29 - Via Brindisi

Strada di accesso alle città da Brindisi. Il percorso è differenziato. Per lunghi tratti è protetto, rialzato. È presente una pista ciclabile. L'ostacolo più evidente è rappresentato dai passi carrai che comportano pendenze trasversali eccessive.

PEBA MESAGNE - AMBITO URBANO CRITICITA' RILEVATE

2347

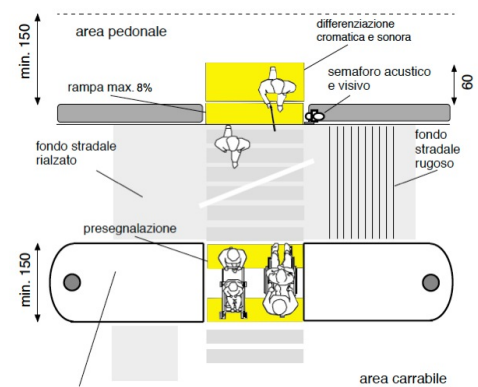
Assenza di **segnalazione tattile** per non vedenti in prossimità di **attraversamento pedonale** posto in **senso ortogonale al senso di marcia**.

Adeguamento di attraversamento pedonale tramite **nuova realizzazione di segnaletica tattile** a pavimento (segnale pericolo valicabile), **posta trasversalmente alla direzione** di marcia. La segnaletica tattile di profondità 40 cm e larghezza uguale alla zebratura, serve ad evidenziare la delimitazione tra sede pedonale e carrabile. In caso di isola salvagente, la segnaletica sarà ripetuta all'inizio e alla fine dell'isola come preavviso di attenzione; ciascuna di queste bande avrà una profondità minima di 40 cm.

È opportuno spostare l'attraversamento pedonale in posizione diversa per non interferire con il parcheggio della rivendita auto.

2348

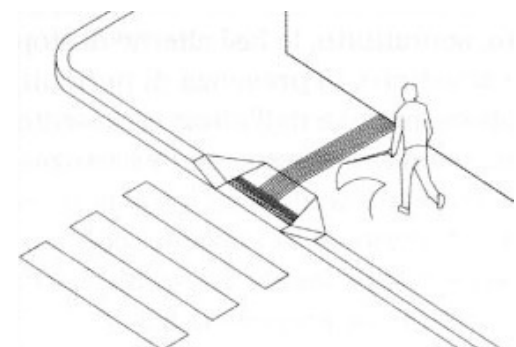
Assenza di **segnalazione tattile** per non vedenti (**intercettazione attraversamento**)

Intercettazione dell'attraversamento pedonale semplice attraverso la collocazione di adeguata segnaletica tattilo plantare sul marciapiede. Se non vi è semaforo, sarà sufficiente sbarrare il marciapiede, all'altezza del centro della zona zebrata, con il Codice di DIREZIONE RETTILINEA che terminerà 40 cm prima del confine fra scivolo e zona carrabile con il Codice di PERICOLO VALICABILE che deve coprire tutta la luce dello scivolo o dell'attraversamento stesso.

2349

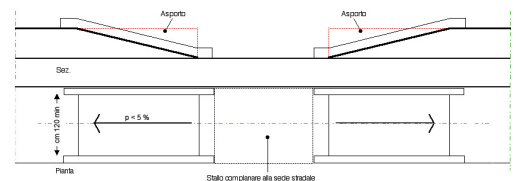
Dislivello causato da **gradino di 2/30 cm**

Raccordo del percorso attraverso la creazione, con **asporto** di materiale, di due rampe di lunghezza sufficiente ad ottenere una pendenza non superiore al 5% e di larghezza di cm 120. Qualora la rampa sia proposta sulla direttrice del marciapiede la cui larghezza risulti inferiore a cm 120, questa sarà comunque di larghezza non inferiore a cm 100.

Lo stallo che dovrà essere creato al termine della rampa sarà complanare alla sede stradale e la larghezza pari all'attraversamento pedonale o passo carraio ove esistano e comunque non inferiore a cm 150.

Quando la differenza di quota fra i due piani (pedonale e carrabile) è maggiore di cm 20, si suggerisce di corredarla con cordolo battiruota o elemento di medesima risposta funzionale, nonché di corrimano, su almeno uno dei lati, visivamente percepibile alle persone ipovedenti.

2350

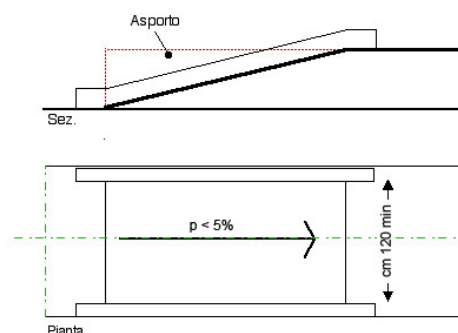
Dislivello causato da gradino di **2/30 cm**

Raccordo del percorso attraverso la creazione, con **asporto** di materiale, di una rampa di lunghezza sufficiente ad ottenere una pendenza non superiore al 5% e di larghezza pari alla larghezza del marciapiede. Qualora la rampa sia proposta sulla direttrice del marciapiede la cui larghezza dello stesso risulti superiore a cm.200, questa sarà comunque di larghezza non inferiore a cm.120.

Ogni rampa di nuova realizzazione dovrà sempre avere una superficie trattata, in modo tale da rendere percepibile il manufatto da parte delle persone non vedenti attraverso un segnale tattilo plantare ottenibile mediante incisione del materiale secondo la codificazione determinata dalle associazioni locali delle persone non vedenti. Il medesimo materiale costituente la rampa dovrà essere cromaticamente percepibile dalle persone ipovedenti attraverso idoneo contrasto dei materiali.

2351

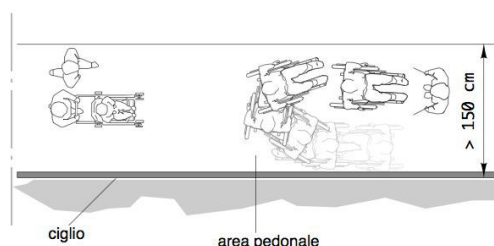
Assenza di percorso **in rilevato**

Nuova realizzazione di marciapiedi in rilevato, con le seguenti caratteristiche:

- altezza massima 12 cm dal piano carrabile;
- larghezza minima 150 cm; in presenza di cospicuo flusso pedonale è consigliata larghezza 200 cm; è ammessa larghezza minima 100 cm solo in caso di restrizioni puntuali o di breve lunghezza (massimo 10 m);
- pendenza longitudinale 5% (massimo 8%);
- pendenza trasversale 1%;
- altezza minima libera da ostacoli 220 cm da piano di calpestio;
- finitura tale da rendere il piano di calpestio accessibile.

Il nuovo percorso va raccordato con i passi carrai del mercatino delle auto.

2352

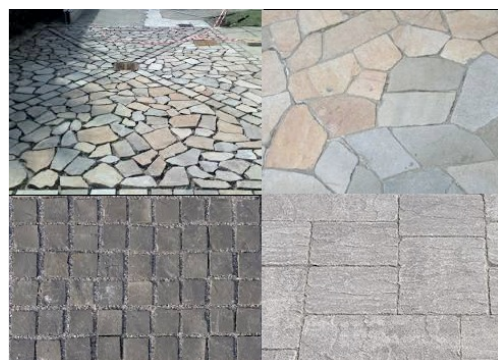
Presenza di sconnessioni, buche isolate, deformazioni della pavimentazione esistente, assenza di porzioni di essa.

Adeguamento della pavimentazione dissestata tramite **demolizione e rifacimento del tappetino d'usura o sostituzione di parte di essa**, con finitura tale da rendere il piano di calpestio perfettamente complanare e raccordato adeguatamente alla pavimentazione esistente.

Raccordare marciapiede esistente con nuovo marciapiede in rilevato (vedi intervento 2351).

2353

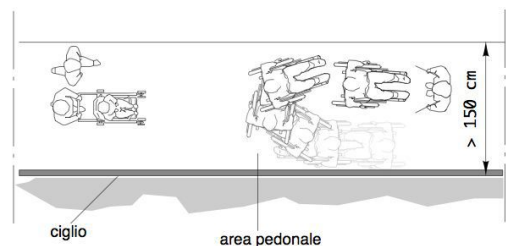
Percorso in rilevato con sconnessioni, buche, mancata finitura, deformazioni

Adeguamento del percorso tramite **demolizione e rifacimento del marciapiedi in rilevato**, con le seguenti caratteristiche:

- altezza massima 12 cm dal piano carrabile;
- larghezza minima 150 cm; in presenza di cospicuo flusso pedonale è consigliata larghezza 200 cm; è ammessa larghezza minima 100 cm solo in caso di restrizioni puntuali o di breve lunghezza (massimo 10 m);
- pendenza longitudinale 5% (massimo 8%);
- pendenza trasversale 1%;
- altezza minima libera da ostacoli 220 cm da piano di calpestio;
- finitura tale da rendere il piano di calpestio accessibile.

2354

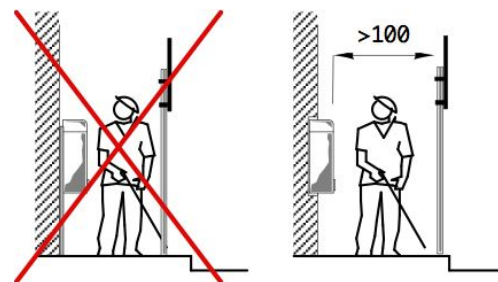
Ostacolo costituito da base fissa a corredo di palo per illuminazione pubblica o quadro di impianto tecnologico fissato su supporto verticale

Ricollocazione dell'oggetto esistente lasciando un passaggio netto per i pedoni di almeno cm 100 in larghezza.

2355

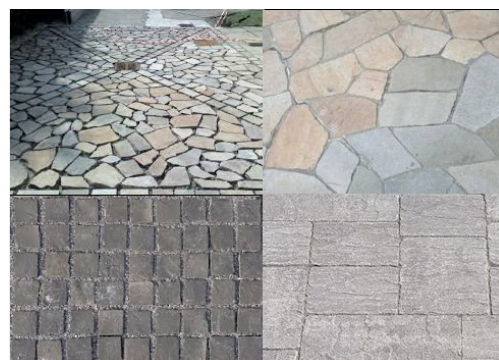
Presenza di sconnessioni, buche isolate, deformazioni della pavimentazione esistente, assenza di porzioni di essa.

Adeguamento della pavimentazione dissestata tramite **demolizione e rifacimento del tappetino d'usura o sostituzione di parte di essa**, con finitura tale da rendere il piano di calpestio perfettamente complanare e raccordato adeguatamente alla pavimentazione esistente.

2356

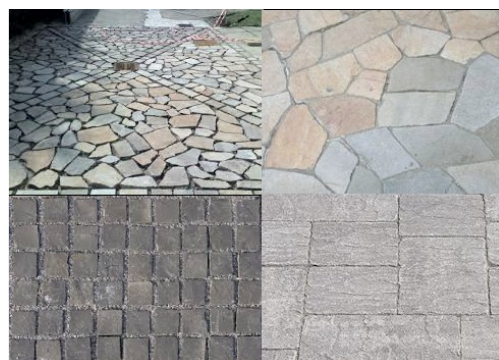
Presenza di sconnessioni, buche isolate, deformazioni della pavimentazione esistente, assenza di porzioni di essa.

Adeguamento della pavimentazione dissestata tramite **demolizione e rifacimento del tappetino d'usura o sostituzione di parte di essa**, con finitura tale da rendere il piano di calpestio perfettamente complanare e raccordato adeguatamente alla pavimentazione esistente.

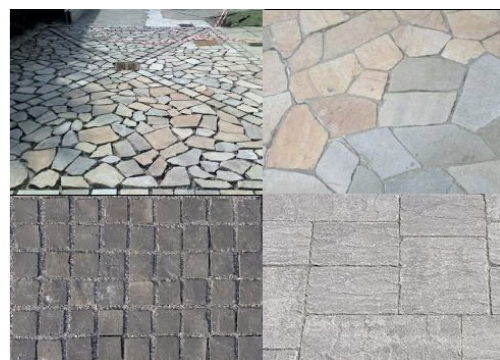
Presenza di sconnessioni, buche isolate, deformazioni della pavimentazione esistente, assenza di porzioni di essa.

Adeguamento della pavimentazione dissestata tramite **demolizione e rifacimento del tappetino d'usura o sostituzione di parte di essa**, con finitura tale da rendere il piano di calpestio perfettamente complanare e raccordato adeguatamente alla pavimentazione esistente.

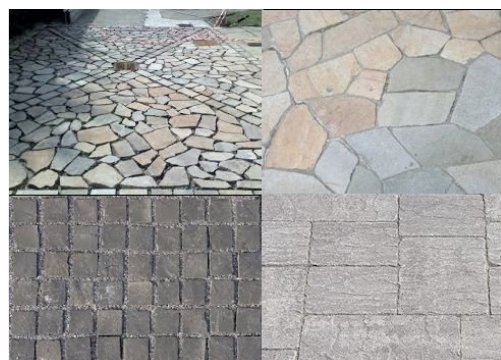
Presenza di sconnessioni, buche isolate, deformazioni della pavimentazione esistente, assenza di porzioni di essa.

Adeguamento della pavimentazione dissestata tramite **demolizione e rifacimento del tappetino d'usura o sostituzione di parte di essa**, con finitura tale da rendere il piano di calpestio perfettamente complanare e raccordato adeguatamente alla pavimentazione esistente.

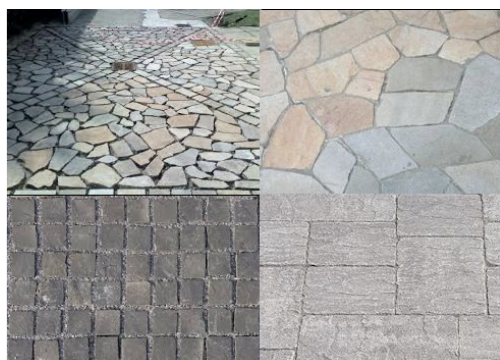
Presenza di sconnessioni, buche isolate, deformazioni della pavimentazione esistente, assenza di porzioni di essa.

Adeguamento della pavimentazione dissestata tramite **demolizione e rifacimento del tappetino d'usura o sostituzione di parte di essa**, con finitura tale da rendere il piano di calpestio perfettamente complanare e raccordato adeguatamente alla pavimentazione esistente.

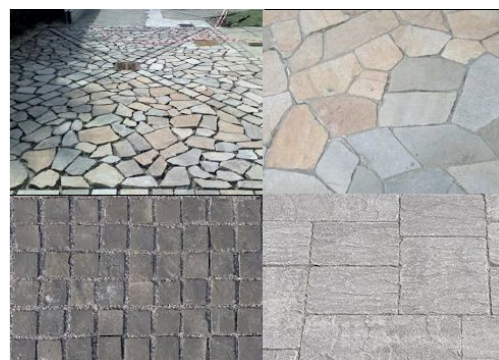
Presenza di sconnessioni, buche isolate, deformazioni della pavimentazione esistente, assenza di porzioni di essa.

Adeguamento della pavimentazione dissestata tramite **demolizione e rifacimento del tappetino d'usura o sostituzione di parte di essa**, con finitura tale da rendere il piano di calpestio perfettamente complanare e raccordato adeguatamente alla pavimentazione esistente.

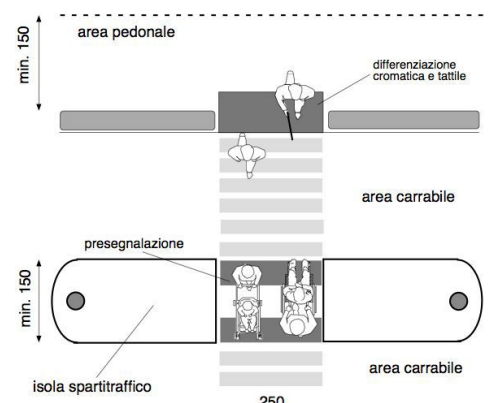
Assenza di attraversamento pedonale a raso

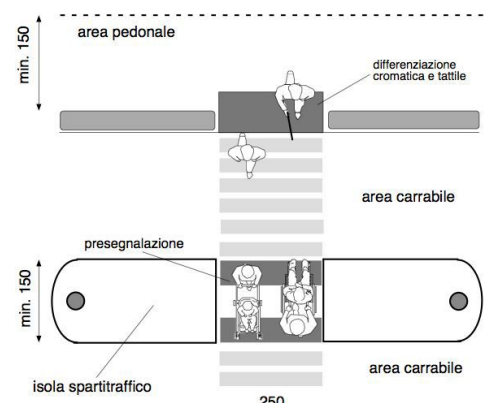
Assenza di attraversamento pedonale a raso

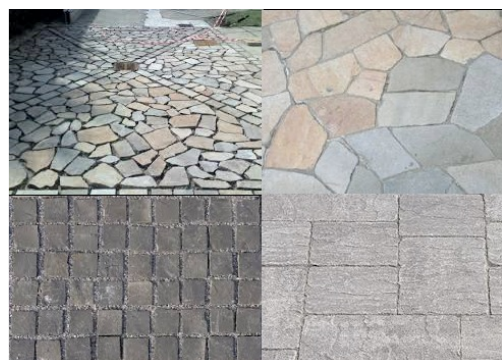
Presenza di sconnessioni, buche isolate, deformazioni della pavimentazione esistente, assenza di porzioni di essa.

Adeguamento della pavimentazione dissestata tramite **demolizione e rifacimento del tappetino d'usura o sostituzione di parte di essa**, con finitura tale da rendere il piano di calpestio perfettamente complanare e raccordato adeguatamente alla pavimentazione esistente.

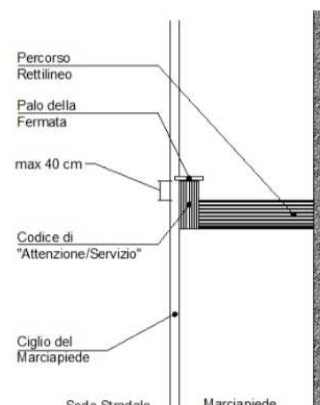
Assenza di segnalazione **tattilo-plantare** per l'intercettazione di pubblici servizi (Targa tattile, fermata del mezzo pubblico)

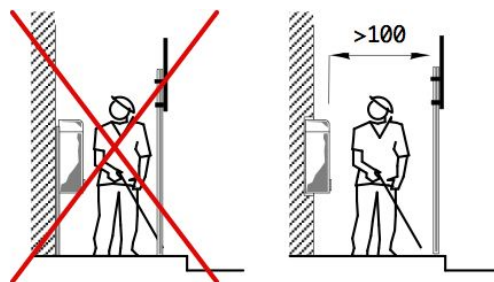
Ostacolo costituito da base fissa a corredo di palo per illuminazione pubblica o quadro di impianto tecnologico fissato su supporto verticale

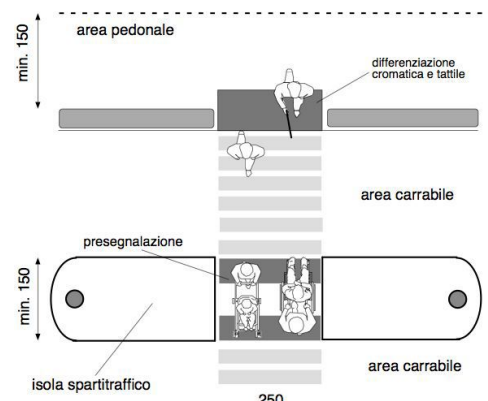
Assenza di attraversamento pedonale a raso

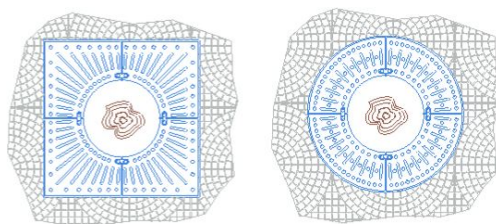
Inserimento della griglia di tamponamento del tronco dell'albero a scopo drenante. (continuità del percorso)

Il grigliato sarà incassato e perfettamente complanare al pavimento e non dovrà avere maglie con vuoti tali da costituire ostacolo o pericolo rispetto a ruote, tacchi o bastoni. I vuoti delle griglie non potranno essere attraversati da sfere di diametro superiore ai 20 mm (preferibilmente non superiore a 15 mm); si preferiscono grigliati con disegno a raggiera.

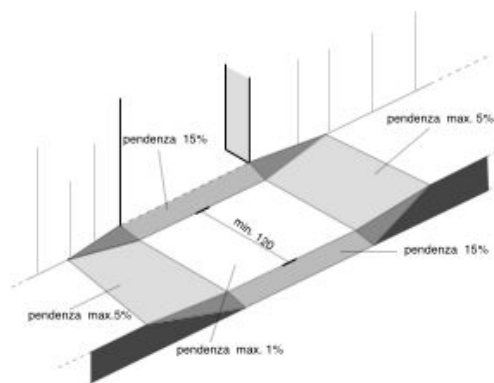
Passo carraio inadeguato

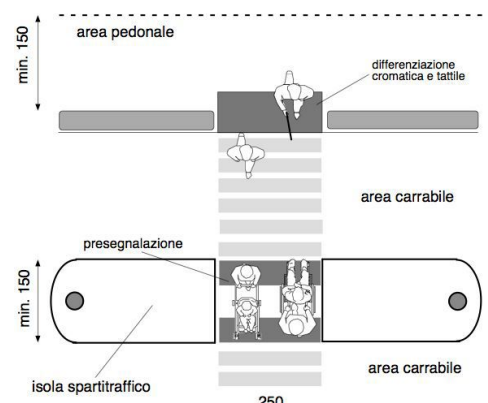
Assenza di attraversamento pedonale a raso

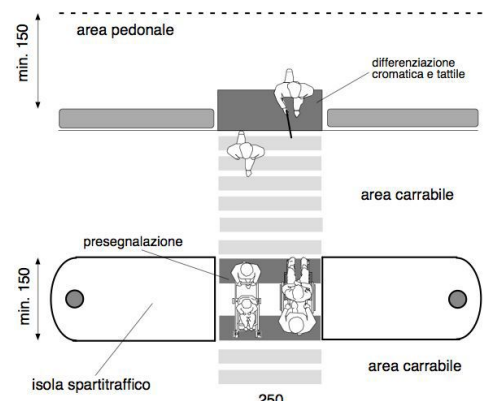
Assenza di attraversamento pedonale a raso

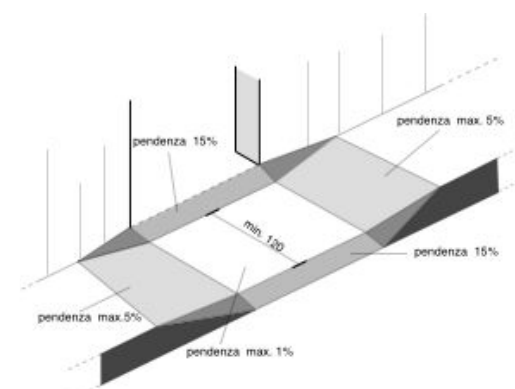
Passo carraio inadeguato

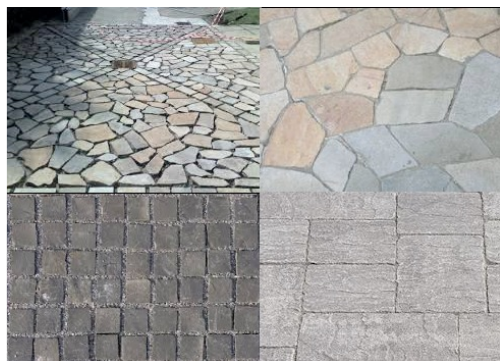
Presenza di sconnessioni, buche isolate, deformazioni della pavimentazione esistente, assenza di porzioni di essa.

Adeguamento della pavimentazione dissestata tramite **demolizione e rifacimento del tappetino d'usura o sostituzione di parte di essa**, con finitura tale da rendere il piano di calpestio perfettamente complanare e raccordato adeguatamente alla pavimentazione esistente.

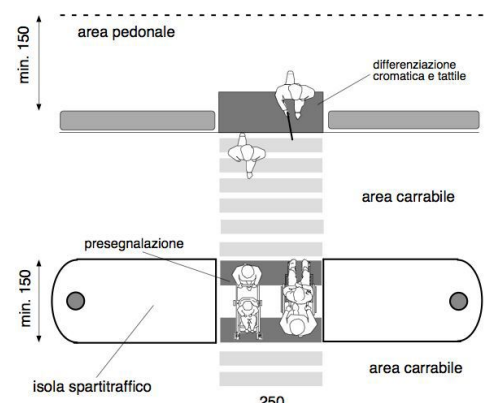
Assenza di attraversamento pedonale a raso

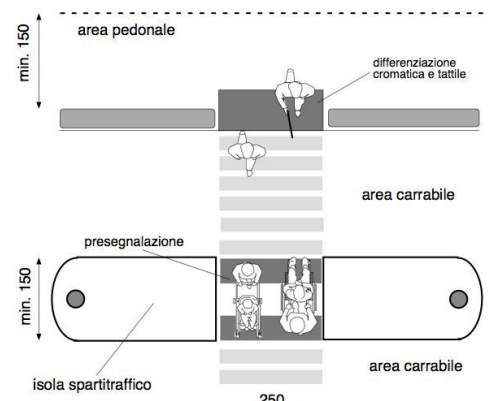
Assenza di attraversamento pedonale a raso

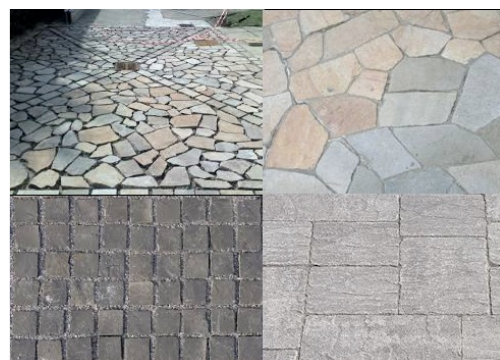
Presenza di sconnessioni, buche isolate, deformazioni della pavimentazione esistente, assenza di porzioni di essa.

Adeguamento della pavimentazione dissestata tramite **demolizione e rifacimento del tappetino d'usura o sostituzione di parte di essa**, con finitura tale da rendere il piano di calpestio perfettamente complanare e raccordato adeguatamente alla pavimentazione esistente.

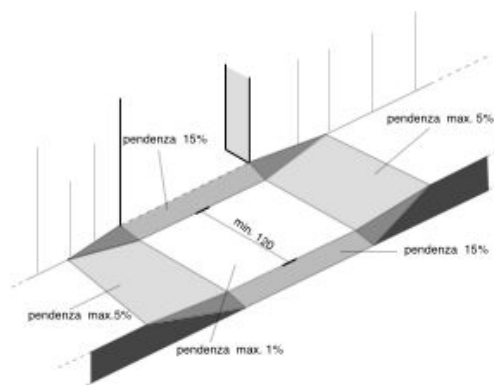
Passo carraio inadeguato

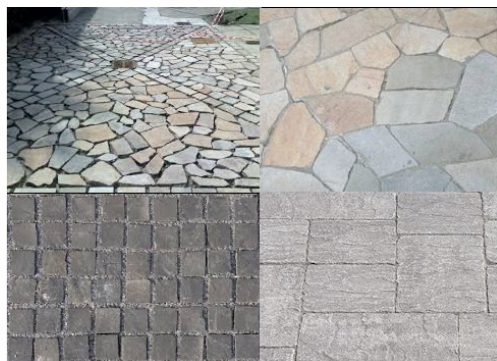
Presenza di sconnessioni, buche isolate, deformazioni della pavimentazione esistente, assenza di porzioni di essa.

Adeguamento della pavimentazione dissestata tramite **demolizione e rifacimento del tappetino d'usura o sostituzione di parte di essa**, con finitura tale da rendere il piano di calpestio perfettamente complanare e raccordato adeguatamente alla pavimentazione esistente.

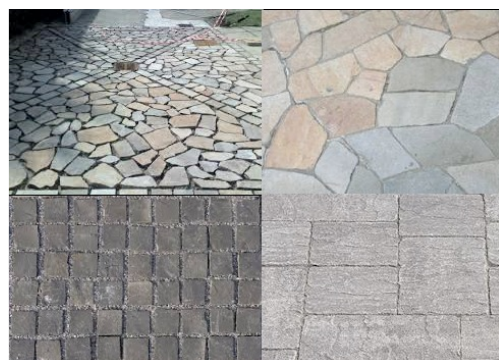
Presenza di sconnessioni, buche isolate, deformazioni della pavimentazione esistente, assenza di porzioni di essa.

Adeguamento della pavimentazione dissestata tramite **demolizione e rifacimento del tappetino d'usura o sostituzione di parte di essa**, con finitura tale da rendere il piano di calpestio perfettamente complanare e raccordato adeguatamente alla pavimentazione esistente.

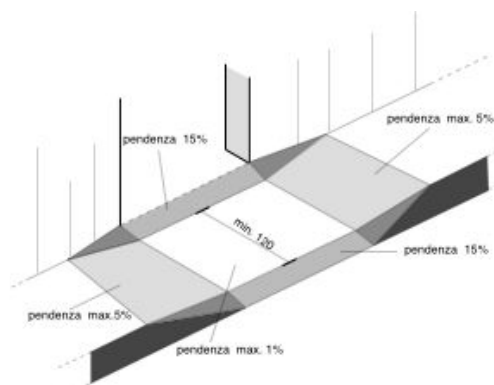
Passo carraio inadeguato

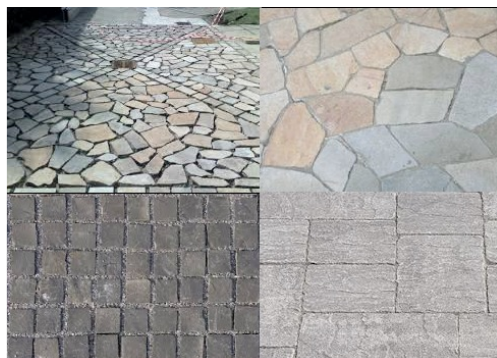
Presenza di sconnessioni, buche isolate, deformazioni della pavimentazione esistente, assenza di porzioni di essa.

Adeguamento della pavimentazione dissestata tramite **demolizione e rifacimento del tappetino d'usura o sostituzione di parte di essa**, con finitura tale da rendere il piano di calpestio perfettamente complanare e raccordato adeguatamente alla pavimentazione esistente.

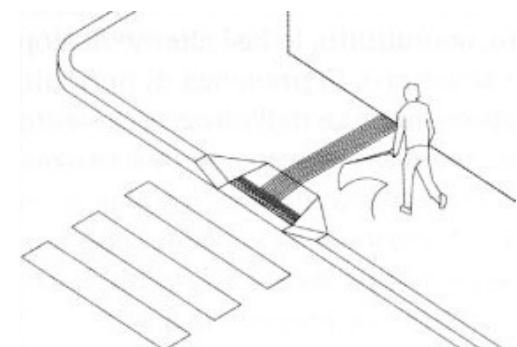
Assenza di **segnalazione tattile** per non vedenti (**intercettazione attraversamento**)

Intercettazione dell'attraversamento pedonale semplice attraverso la collocazione di adeguata segnaletica tattilo plantare sul marciapiede. Se non vi è semaforo, sarà sufficiente sbarrare il marciapiede, all'altezza del centro della zona zebrata, con il Codice di DIREZIONE RETTILINEA che terminerà 40 cm prima del confine fra scivolo e zona carrabile con il Codice di PERICOLO VALICABILE che deve coprire tutta la luce dello scivolo o dell'attraversamento stesso.

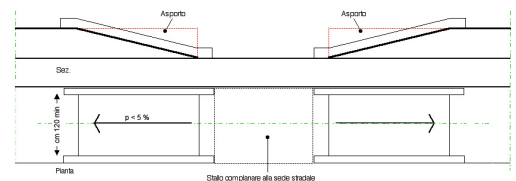
Dislivello causato da **gradino di 2/30 cm**

Lo stallo che dovrà essere creato al termine della rampa sarà complanare alla sede stradale e la larghezza pari all'attraversamento pedonale o passo carraio ove esistano e comunque non inferiore a cm 150.

Quando la differenza di quota fra i due piani (pedonale e carrabile) è maggiore di cm 20, si suggerisce di corredarla con cordolo battiruota o elemento di medesima risposta funzionale, nonché di corrimano, su almeno uno dei lati, visivamente percepibile alle persone ipovedenti.

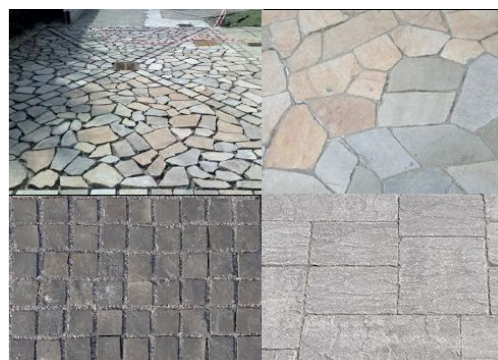
Presenza di sconnessioni, buche isolate, deformazioni della pavimentazione esistente, assenza di porzioni di essa.

Adeguamento della pavimentazione dissestata tramite **demolizione e rifacimento del tappetino d'usura o sostituzione di parte di essa**, con finitura tale da rendere il piano di calpestio perfettamente complanare e raccordato adeguatamente alla pavimentazione esistente.

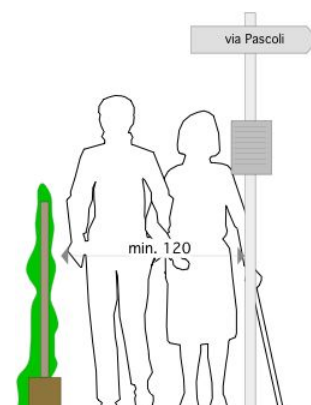
Ostacolo costituito da base fissa a corredo di indicazione **segnaletica o cartello pubblicitario o cartello di fermata autobus**

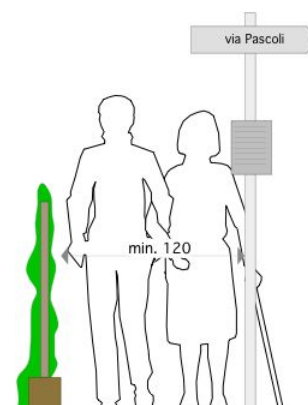
Ostacolo costituito da base fissa a corredo di indicazione **segnaletica o cartello pubblicitario o cartello di fermata autobus**

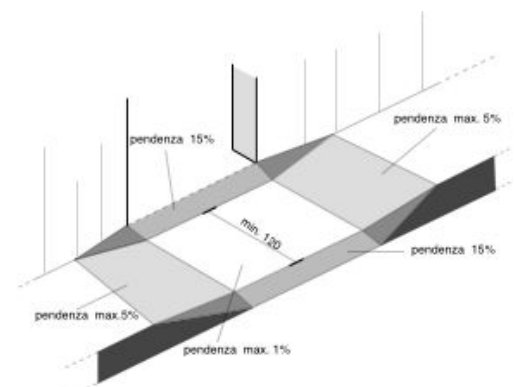
Passo carraio inadeguato

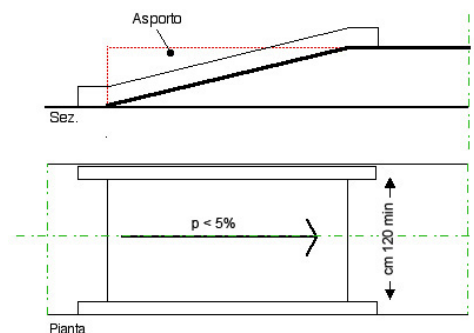
Dislivello causato da gradino di **2/30 cm**

Raccordo del percorso attraverso la creazione, con **asporto** di materiale, di una rampa di lunghezza sufficiente ad ottenere una pendenza non superiore al 5% e di larghezza pari alla larghezza del marciapiede. Qualora la rampa sia proposta sulla direttrice del marciapiede la cui larghezza dello stesso risulti superiore a cm.200, questa sarà comunque di larghezza non inferiore a cm.120. Ogni rampa di nuova realizzazione dovrà sempre avere una superficie trattata, in modo tale da rendere percepibile il manufatto da parte delle persone non vedenti attraverso un segnale tattilo plantare ottenibile mediante incisione del materiale secondo la codificazione determinata dalle associazioni locali delle persone non vedenti. Il medesimo materiale costituente la rampa dovrà essere cromaticamente percepibile dalle persone ipovedenti attraverso idoneo contrasto dei materiali. Quando la differenza di quota fra i due piani (pedonale e carrabile) è maggiore di cm 20, si suggerisce di corredarla con cordolo battiruota o elemento di medesima risposta funzionale, nonché di corrimano, su almeno uno dei lati, visivamente percepibile alle persone ipovedenti.

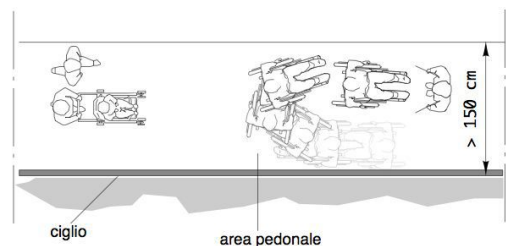
Assenza di percorso **in rilevato**

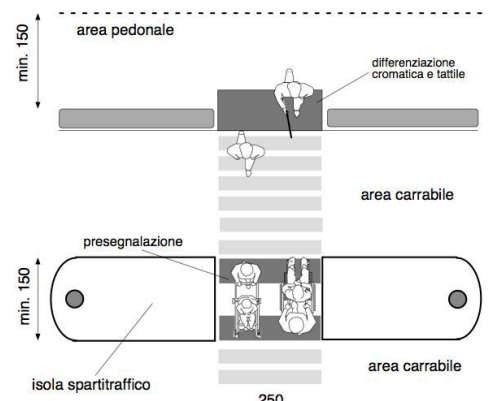
Assenza di attraversamento pedonale a raso
